HTTR 原子炉施設  
設置許可基準規則への適合性について  
第 6 条(火山)

令和 2 年 6 月 12 日

日本原子力研究開発機構 大洗研究所  
高温ガス炉研究開発センター  
高温工学試験研究炉部

## 第6条：外部からの衝撃による損傷防止（火山）

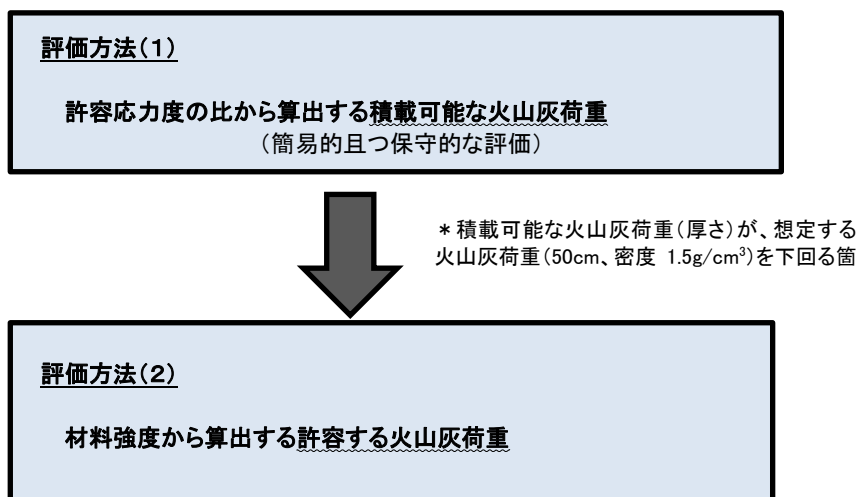
降下火砕物の荷重(降灰量:50cm、密度:1.5g/cm<sup>3</sup>)に建家が耐えることについて、評価の方法・考え方を示すこと。

これまでに実施してきた降下火砕物の荷重に対する建家耐力の評価の流れを下記に示す。まずは、(1)の評価方法により、常時作用する荷重に短期/長期の許容応力度の比 1.5 を用いて積載可能な火山灰荷重を算出した。なお、本方法は材料強度から許容する火山灰荷重を算出するものではなく、簡易的且つ保守的に積載可能な荷重を算出したものである。

(1)の評価方法で積載可能な火山灰荷重が想定する火山灰荷重を下回る箇所については、(2)の評価方法により、材料強度から算出する許容応力度を用いて許容する火山灰荷重を算出し、想定する火山灰の荷重に耐える見通しを得ている。評価方法(1)及び(2)の評価方法及び評価イメージを添付に示す。

なお、後段規制においては、下記と同様な流れで評価を行う。評価方法(2)については既計算書の応力・検定比等を確認し、評価上厳しい箇所について詳細な評価を行い、これらの結果を整理し示すこととする。

コンクリート、鋼材の部材の許容応力度の差異によらず、常時作用する荷重に短期/長期の許容応力度の比 1.5 を乗じた荷重を短期に積載可能な荷重として求め、その差分を積載可能な火山灰荷重として評価した。なお、本評価方法は、材料強度から求める許容する火山灰荷重を算出したものではなく簡易的且つ保守的な方法により、積載可能な火山灰荷重を算出したものである。

評価は部位及び部材毎に、既存の計算書を用いて常時作用する荷重に火山灰荷重を考慮した荷重の倍率算定を行い、発生する応力を算定し、材料強度からの許容応力度と比較・判定して許容する火山灰荷重を算出した。なお、本評価は静的評価で外力の増加割合を算出して部材応力が算定できる方法であり、弾性範囲内で応力は荷重と比例関係にある。
